No. EXPEDIENTE
MOPC-CCC-LPN-2018-0018
No. DOCUMENTO
U1

Con relación al procedimiento de Licitación Pública Nacional No. MOPC-CCC-LPN-2018-0018 para la *“CONSTRUCCIÓN DE ESTACIONES DE PASAJEROS INTERURBANA EN EL GRAN SANTO DOMINGO Y EL DISTRITO NACIONAL (TERMINAL INTERURBANA DEL CIBAO, LOS ALCARRIZOS)”*, tenemos a bien dar respuesta a las preguntas realizadas por los oferentes en tiempo hábil, de acuerdo al cronograma de actividades.

Resolución Única: El Comité de Compras y Contrataciones del Ministerio de Obras Públicas y Comunicaciones recibió conforme al numeral 2.6 *“Cronograma de Licitación”* las siguientes preguntas:

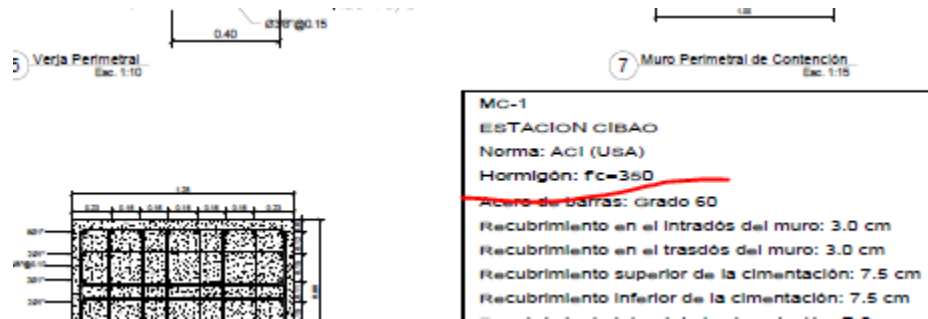
b. En la tabla general de la resistencia de los hormigones se habla de 280 kg/cm² para pedestales y muros pero en la tabla local dice 350 kg/cm², cual es el real?

- a. Considerarla dentro del análisis del muro de contención.
- b. la tabla local de refiero solo al muro del detalle 9 par 17.
- c. no hay pedestal 3. Ver Enmienda Listado de Partidas.
